Project/Folder: R.117808.600
Addendum Number: 04
Date: January 27, 2022
Solicitation number: EF997-221840

This addendum is an integral part of the tender document.

ÉVALUATION ENVIRONNEMENTALE DE SITE PHASE II

CENTRE D'ESSAI POUR VÉHICULES AUTOMOBILES (CEVA)
100 RUE DU LANDAIS, BLAINVILLE, QC

Figure
2

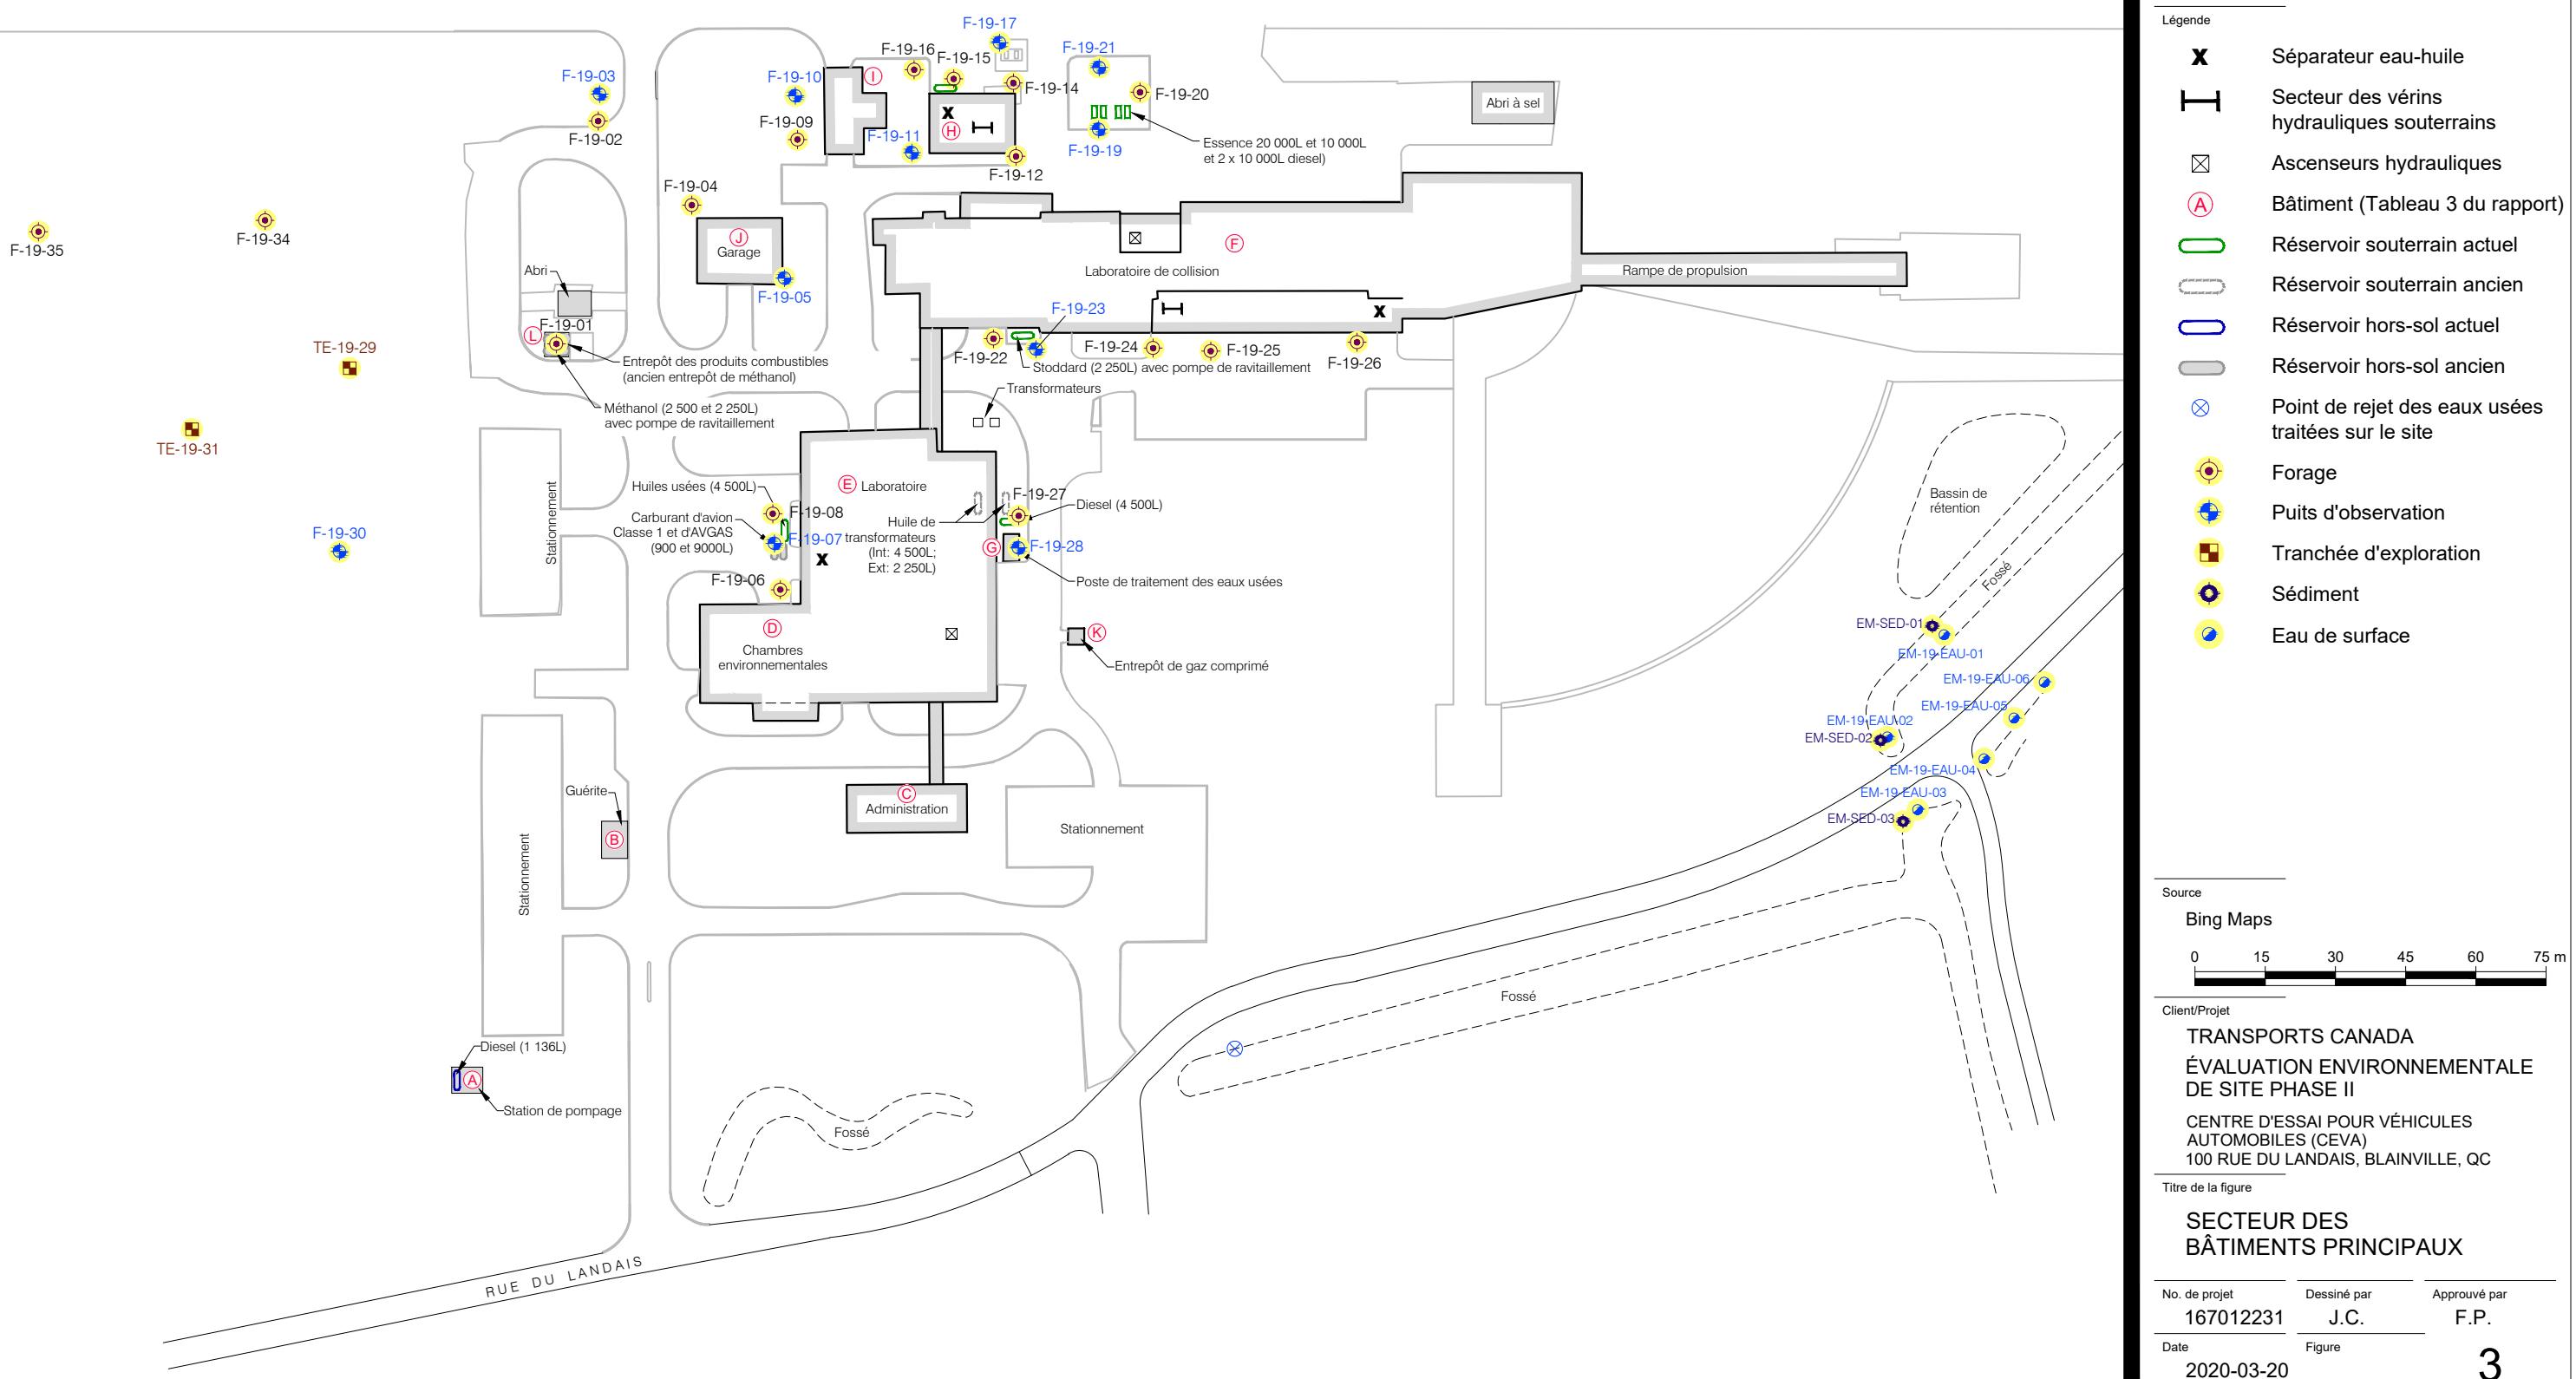
Please find in annex the descriptive sheets of drilling carried out on the SITE OF THE CEVA in 2019 with the map of their location on the site.
